KKW Krško/Slowenien

Laufzeitverlängerung

Fachstellungnahme

REPORT
REP-0810

Abbildung 2:
Darstellung des Sicherheitsniveaus, gemessen an der Wahrscheinlichkeit von Kernschäden je Betriebsjahr (CDF/yr)¹⁰
(UVP-BERICHT 2022, S. 89)

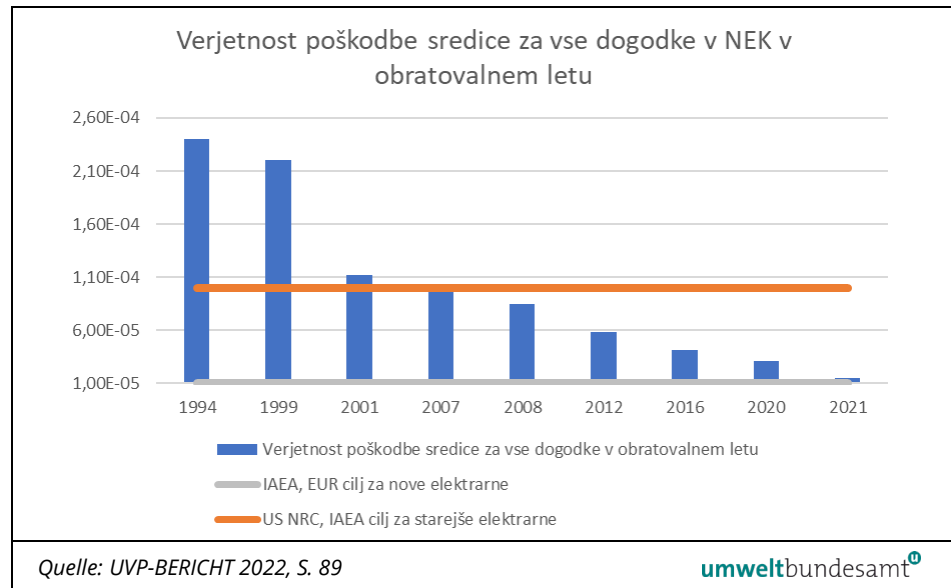
Die Abbildung 2 zeigt die Wahrscheinlichkeit eines Kernschadens je Betriebsjahr im Vergleich zu den Zielwerten gemäß US NRC und IAEO für Kernkraftwerke der 2. Generation, dargestellt durch die orangefarbene Linie, und den Zielwerten gemäß IAEO und EUR für neue Kraftwerke der 3. Generation, graue Linie.

Die Abbildung zeigt, dass in den letzten 20 Jahren die Wahrscheinlichkeit eines Kernschadens deutlich gesunken ist, was auf umfangreiche Investitionen in die sicherheitstechnische Aufrüstung des Kraftwerks zurückzuführen ist. Wesentliche Verbesserungen wurden in Bezug auf das Erdbebenrisiko, den Hochwasserschutz, die Milderung von Brandfolgen, die Sicherstellung zusätzlicher Stromquellen bei Störfällen oder Ausfällen der Stromversorgung aus dem Netz vorgenommen. Beispielsweise gewährleisteten alternative Wärmeabfuhrmöglichkeiten mit neuen DEC-Systemen (ASI-Tank, AAF-Tank und Brunnen) eine langfristige Kühlung des Kraftwerks. Die Risikoreduzierungen in den letzten Jahren und die geplante Risikoreduzierung im Jahr 2021 sind das Ergebnis des Programms zur sicherheitstechnischen Aufrüstung des KKW Krško. (UVP-BERICHT 2022, S. 89/90)

Abbildung 4: Darstellung der Häufigkeit von Kernschäden je Betriebsjahr (CDF/yr) (SNSA 2021a)

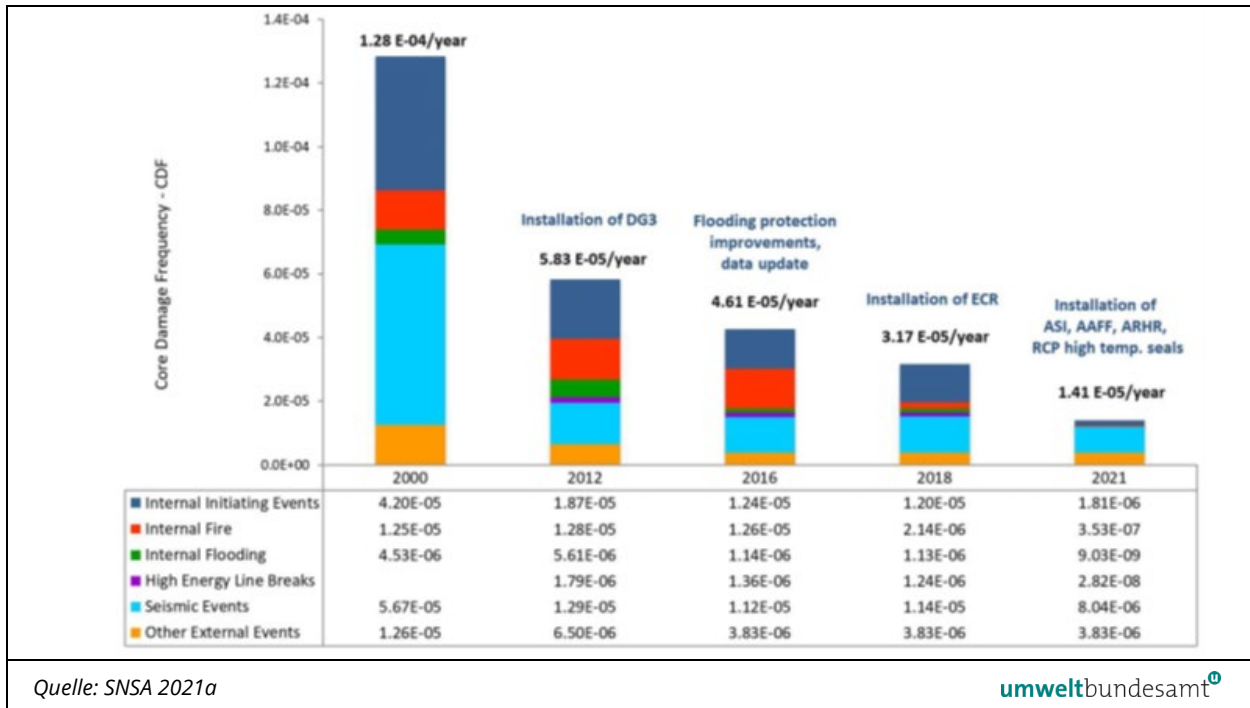
Wie aus den PSA-Ergebnissen (siehe Abbildung 4) ersichtlich ist, wurden die Risiken aus allen Kategorien von auslösenden Ereignissen stark reduziert, insbesondere bei den internen Gefahren, wie z. B. interne auslösende Ereignisse, interne Brände, Überschwemmungen und Hochenergie-Leitungsbrüche (HELB). Ebenso wurden die Risiken durch externe Gefährdungen weiter reduziert.

Auch wenn die Reduzierung der Kernschmelzhäufigkeit erheblich ist, ist die CDF im Vergleich zu anderen Anlagen insbesondere zu neuen KKW hoch. Die CDF für neue KKW liegen um einen Faktor 10 bis 100 niedriger. Auch die Orientierungswerte für neue KKW der IAEA (2016b) sind deutlich niedriger. Die Reduzierung der CDF in KKW Krško erfolgte aufgrund langer überfälliger Nachrüstungen für den Betrieb. Sie sind für eine Betriebsverlängerung aber nicht ausreichend. Zu beachten ist auch, dass Fragen bezüglich der vollständigen Ermittlung der Gefährdungen (intern und extern) sowie der Methoden der Ermittlung noch offen sind. könnten die Werte für die CDF für KKW Krško noch höher liegen.

Abbildung 5:
Änderungen der Häufigkeiten von Freisetzungen durch die Implementierung des SUP (SNSA 2021a)

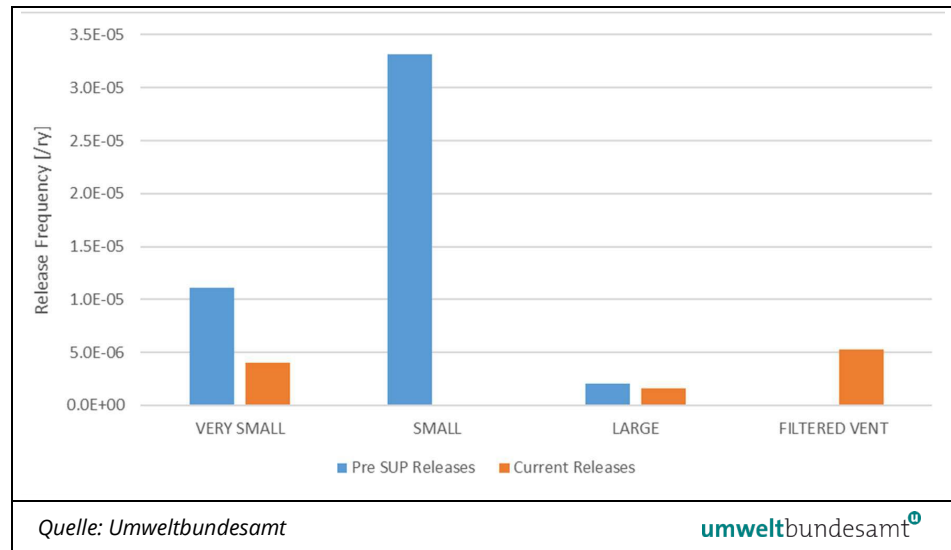
Die Häufigkeit ungefilterter Freisetzungen wurde erheblich reduziert, was vor allem auf die Filterwirkung des passiven Containment-Entlüftungssystems und die Nachrüstung der präventiven DEC-A-Ausrüstungen zurückzuführen ist. Die Häufigkeit der „kleinen“ Freisetzungen ist deutlich gesunken; der Großteil dieser Freisetzungen wurde in die neue Kategorie Filtered venting VENT übertragen (Abbildung 5). Laut UVP-BERICHT (2022) wurden in den PSA 2 Analysen für KKW Krško ermittelt, dass einige der Szenarien von Kernschmelzunfällen ein Containmentversagen verursachen können. Diese Szenarien sind mit großen Freisetzungen verbunden. Wie aus der Abbildung zu erkennen ist, bleibt die Häufigkeit für „große“ Freisetzungen auch nach Abschluss der SUP Maßnahmen

annähernd unverändert.

Laut UVP-BERICHT (2022) verbesserte sich nach Umsetzung des SUP die nukleare Sicherheit. In den UVP-Dokumenten sind Angaben über Ergebnisse der PSA 2, d.h. Angaben zu Häufigkeiten für große Freisetzungen (LRF) und große frühzeitige Häufigkeiten (LERF) nicht vorhanden. Zudem sind, wie oben dargestellt, die in PSA ermittelten CDF nur als Hinweise für Schwachstellen zu verstehen. Ergebnisse probabilistischer Analysen (PSA) sollten grundsätzlich nur ergänzend zu deterministischen Überlegungen als Kriterien für ausreichende Sicherheit herangezogen werden. Denn lediglich Unsicherheiten bei den Eingangsparametern, die durch Wahrscheinlichkeitsverteilungen erfasst werden, lassen sich quantifizieren. Unsicherheiten, die durch Unvollständigkeit der Daten entstehen, entziehen sich jeglicher Quantifizierung.

Abbildung 6:
Nationale Gefährdungskarten von Slowenien aus 2001 (a; LAPAJNE et al. 2001) und 2021 (b; ARSO 2021).

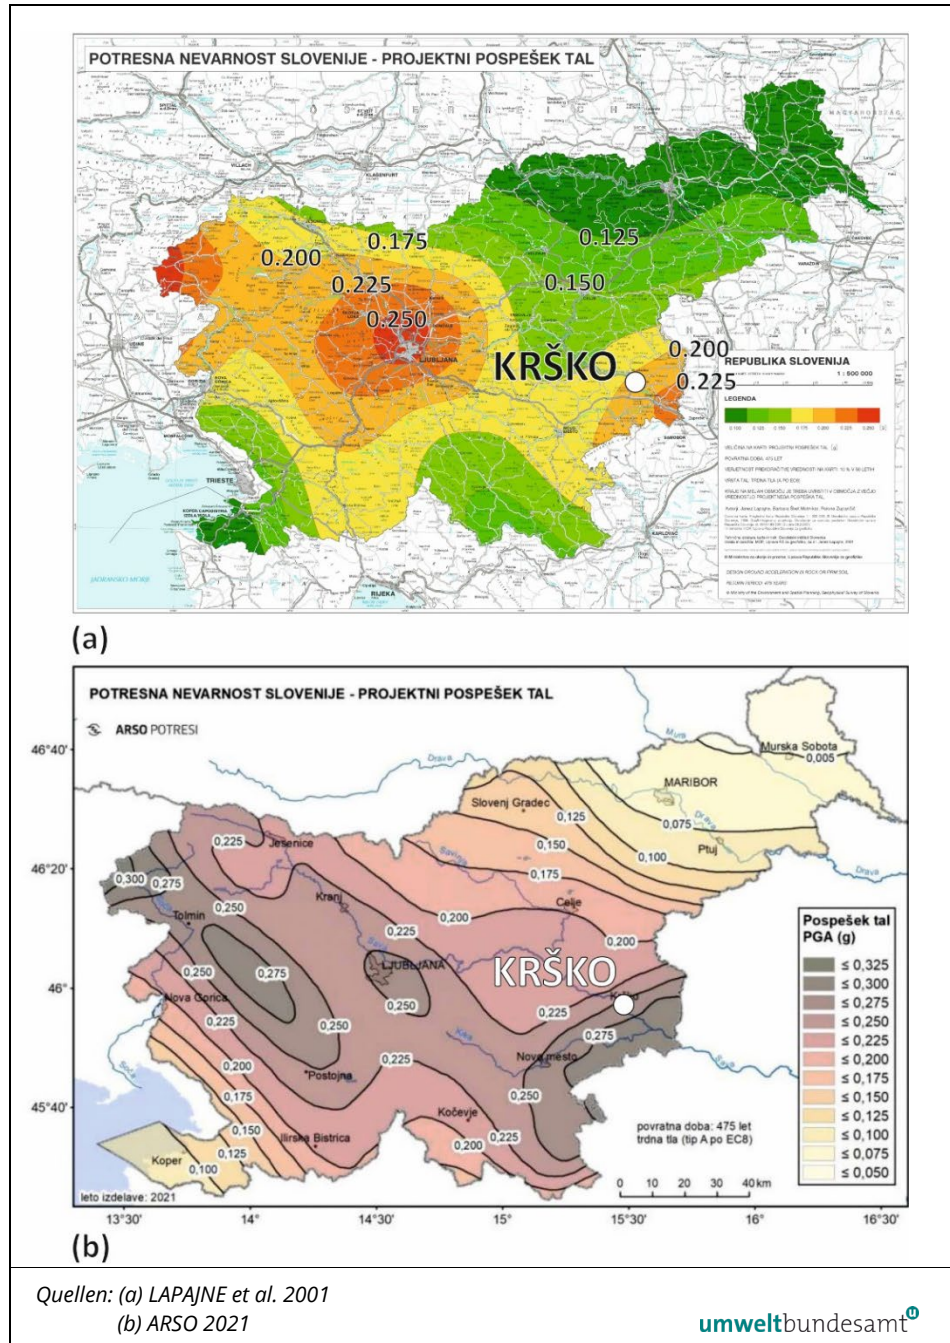
Ein Vergleich der nationalen Gefährdungskarten von Slowenien aus 2001 (LAPAJNE et al. 2001) und 2021 (ARSO 2021) zeigt, dass die Erdbebengefährdung für Krško von PGA = 0,200 - 0,225 g (2001) auf PGA = 0,250 - 0,275 g (2021) angehoben wurde. Die genannten Werte gelten für den Wiederholungszeitraum von 475 Jahren und sind auf das KKW nicht anwendbar. Die Erhöhung der Gefährdungswerte um etwa 25% zeigt jedoch, dass neue Daten, Bewertungen und Methoden einen erheblichen Einfluss auf das Ergebnis der Gefährdungsanalyse haben. Bei einer Neubewertung der Erdbebengefährdung für das KKW Krško durch eine aktualisierte PSHA auf Grundlage neuer Daten und Methoden für einen Wiederholungszeitraum von 10.000 Jahren ist mit einer ähnlichen Erhöhung der Auslegungsgrundlage für Erdbebenlasten zu rechnen. Es gibt daher hinreichend Gründe für die Annahme, dass die Ergebnisse der PSHA 2004 und 2014 nicht mehr aktuell sind.

Infolge der hohen Relevanz von Erdbebengefahren für die Sicherheit des KKW Krško (57% Beitrag zur CDF) sollte die Entscheidung über eine Laufzeitverlängerung der Anlage auf der Grundlage einer aktuellen Analyse der Erdbebengefährdung (PSHA) gefällt werden. Um dem Stand von Wissenschaft und Technik zu entsprechen, muss diese PSHA neben der Bewertung von historischer/instrumenteller Erdbebenbeobachtungen auch:

- **F47:** *Die neue Erdbebengefährdungskarte von Slowenien (2021) zeigt für den Raum Krško wesentlich höhere Gefährdung als frühere Analysen (2001). Zudem hat sich die Datengrundlage seit der PSHAs für das KKW Krško in 2004 und 2014 wesentlich verändert (neue seismotektonische Modelle, aktive Störungsdatenbank). Es gibt daher hinreichend Gründe für die Annahme, dass die Ergebnisse der PSHA 2004 und 2014 nicht mehr aktuell sind. Ist vor diesem Hintergrund eine neue PSHA geplant? In welchem Zeitraum soll – falls geplant – eine PSHA durchgeführt werden?*
